## در اجرای سازه ها عکسهای از اشکالات

تهیه کننده:

احمد رضا جعفری

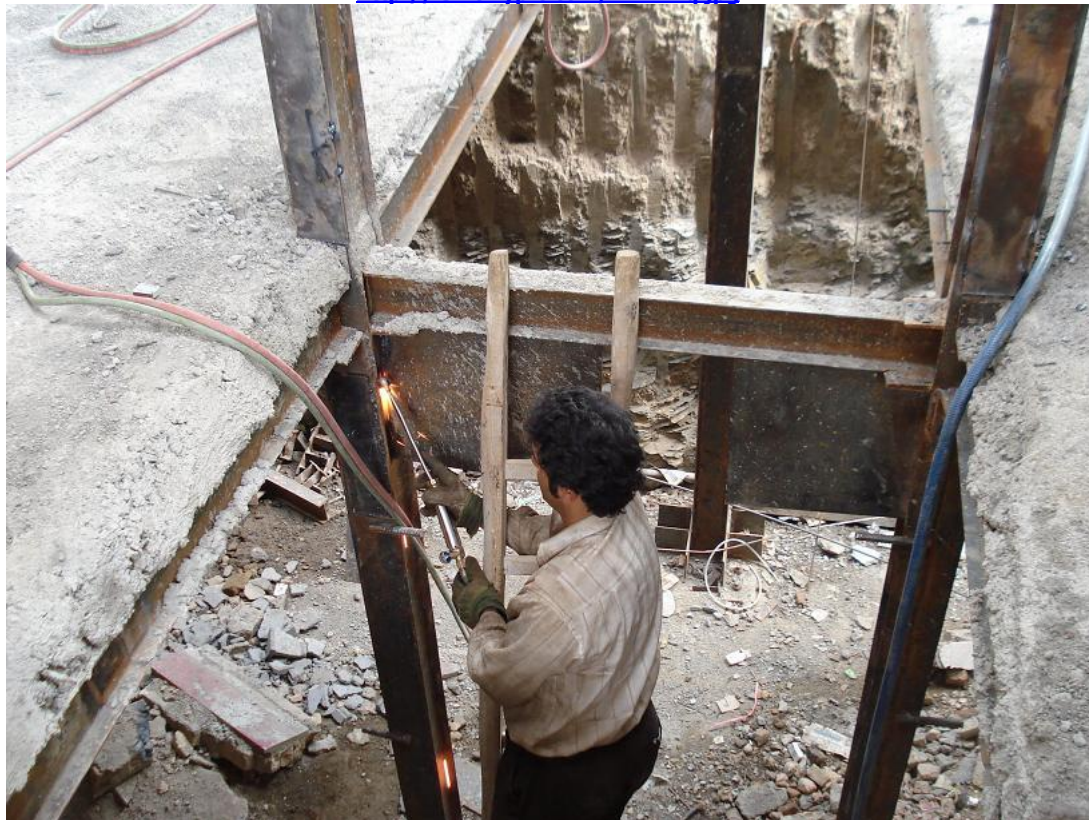
همانطور که میبینید در جوشهای انجام شده بریدگی لبه جوش (Undercut) و لوچه دیده میشود. این مساله احتمالاً در اثر عدم مهارت جوشکار و آمپر زیاد دستگاه جوش است. اگر در این جوشها و کلاً بقیه عکسهای که در آن کیفیت جوشها قابل تشخیص است اشکالی میبینید بیان نمایید

البته در مورد طول رزوه مناسب بولتهای صفحه ستون در آیین نامه های ایران من مطلبی ندیده ام ولی معمول اینست که بولتها باید 10 سانتیمتر طول رزوه داشته باشند. طول رزوه مناسب برای اینست که به مرور زمان در اثر اتفاقات پیش بینی نشده مهره ها از داخل بولت بیرون نیایند. ضمناً بعد از بتنریزی برای تراز کردن صفحه ستون لازم است کمی گروت در زیر صفحه ستونها اجرا شوند که این مساله باعث میشود که کمی صفحه ستون به سمت بالا جا به جا شود و بولتها باید طول رزوه کافی برای جبران این جابه جایی را داشته باشند. در این شکل به نظر شخصی من طول رزوه بولتها کم است. البته شاید دوستان نظر دیگری داشته باشند که بهتر است با دلیل بیان نمایند .

ضمناً برای آنکه ضخامت مورد نیاز برای صفحه ستون پایین بیاید باید در صفحه ستون به اندازه کافی در بخشهای مختلف آن سخت کننده قرار داده شود. در این صفحه ستون اگر توجه کنید قسمتهای کناری در سمت جلوی صفحه ستون بدون سختکننده هستند و طول سخت کننده ها کم اختیار شده اند و این باعث میشود که در این نواحی که سخت کننده وجود ندارد در اثر تنشهای زیر صفحه ستون ، ضخامت صفحه ستون برای مقابله با این تنشها کافی نباشد .

مساله دیگر عدم جیدمان مناسب سخت کننده ها است. سخت کننده ها در اثر تنشهای زیر صفحه ستون تمایل به ایجاد فشار در راستای عرضی جان و بال ستون را دارند. حال اگر سخت کننده درست در محور جان یا بال ستون قرار داده نشود در اثر این اختلاف محور در جان یا بال ستون لنگری در جهت ضعیف آنها به صورت موضعی ایجاد میگردد که میتواند مشکل ساز گردد و مسایلی نظیر جاری شدن موضعی جان و بال ستون را به وجود آورد. در اینجا سخت کننده ای که در وسط و روبرو دیده میشود این مشکل را به وضوح دارد. در مورد بقیه سخت کننده ها نیز هر چند به وضوح در شکل قابل مشاهده نیست اما میتوان حدس زد که کمی اختلاف بین محورها و محوره های جان و بال ستون وجود دارد .

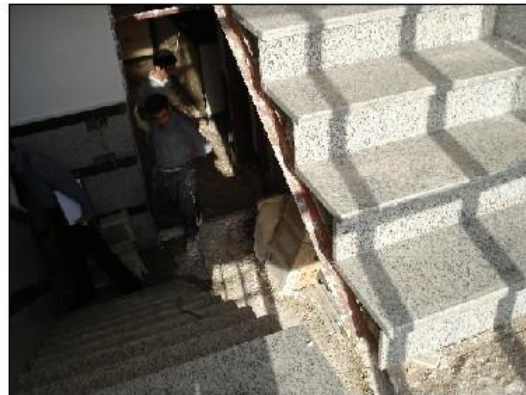
کیفیت جوش پایین: لوجه در جوش

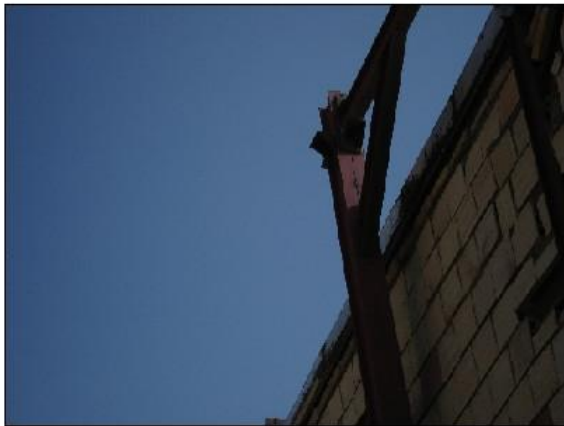
استفاده از مقطع تک برای  
بادبند، کیفیت پایین، جوش عدم استفاده  
از ضدزنگ

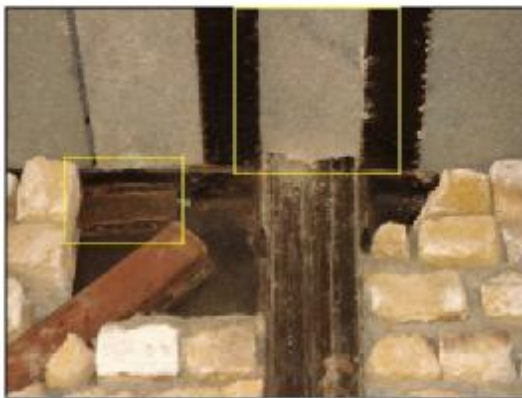
عدم اجرای جوش پیوسته در ساخت سنگین  
 در محل اتصال تیر و پادبند به سنگین
